PERMESSO DI RICERCA DI RISORSE GEOTERMICHE FINALIZZATO ALLA SPERIMENTAZIONE DI UN IMPIANTO PILOTA DENOMINATO "LUCIGNANO"

LCG-IN01-A01-V00

OSSERVAZIONI

Osservazioni del pubblico

Figura 1-6: Consumi totali per gli anni dal 2000 al 2015. (Fonte: Terna)

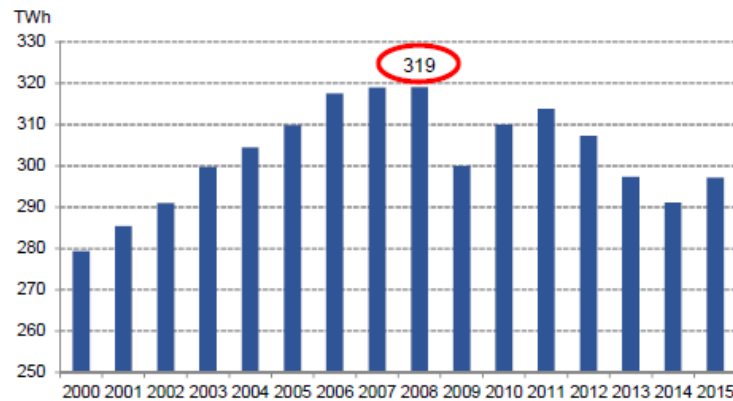
E ancora così, fino al “conclamato surplus energetico”, che dovrebbe rendere superflua la realizzazione di impianti energetici (l'import di energia elettrica contribuisce invece ancora a coprire oltre il 10% del fabbisogno nazionale), e soprattutto il fatto che in questo caso si parla di energie da FER, che costituiscono un obiettivo primario delle strategie energetiche nazionali ed europee, ma che paradossalmente non sembrano essere anch'esse gradite ai Comitati;

Considerando poi l'analisi della domanda energetica nell'arco temporale 2000 – 2015, i consumi di energia elettrica passano da 279,3 TWh del 2000 ai 297,2 TWh del 2015 per un incremento del 6,4% (**Figura 1-6**).

Risulta pertanto evidente che parlare di conclamato surplus energetico è errato e fuorviante, in considerazione anche del fatto che l’import di energia elettrica contribuisce a coprire oltre il 10% del fabbisogno nazionale. Inoltre appare evidente come la metà della produzione di energia elettrica nazionale venga ancora garantita dalla produzione termica.
